Kystdirektoratet
Jr.nr. 2025 - 5270
Ref. Richard Gehrt Holm
05-02-2025

Afgørelse vedr. forskellige forhold på Doverodde Købmandsgård inden for strandbeskyttelseslinjen

Fig. 2: De orange skraverede områder markerer det strandbeskyttede areal. De umatrikulerede arealer ud til kysten samt stranden er dog også omfattet af bestemmelserne om strandbeskyttelse. De røde felter viser de specifikt berørte strandbeskyttede arealer.

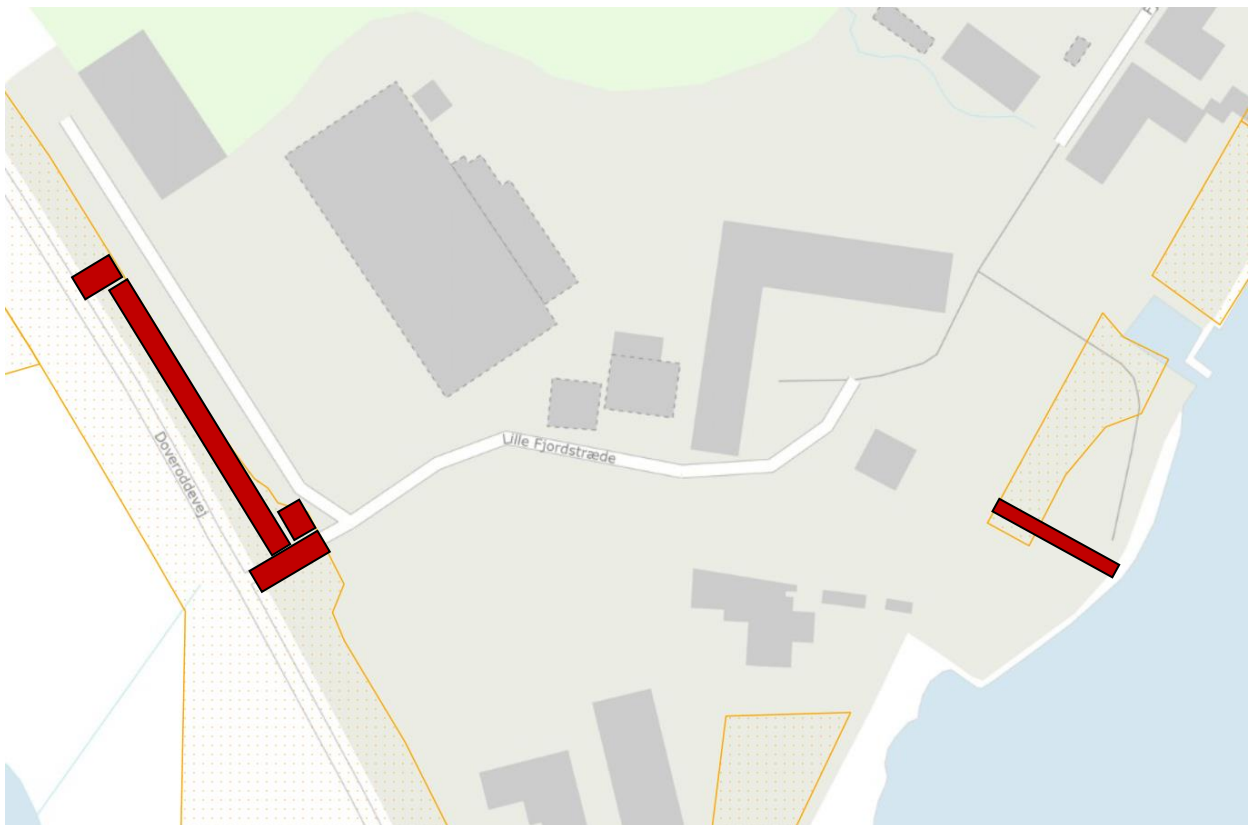
Kystdirektoratet ønsker såvel at fremhæve som at præcisere det strandbeskyttede areal, som berøres af projektet:

- Rabatten mellem Doveroddevej og P-plads – her krydser både den eksisterende og den nye ind-/udkørsel arealet, ca. 30 m² af den eksisterende P-plads ligger på arealet, og noget af den påtænkte beplantning ifm. P-pladsen ønskes sat på det strandbeskyttede areal.
- Området mellem siloen og flydebroen – her krydser den nye sti arealet.
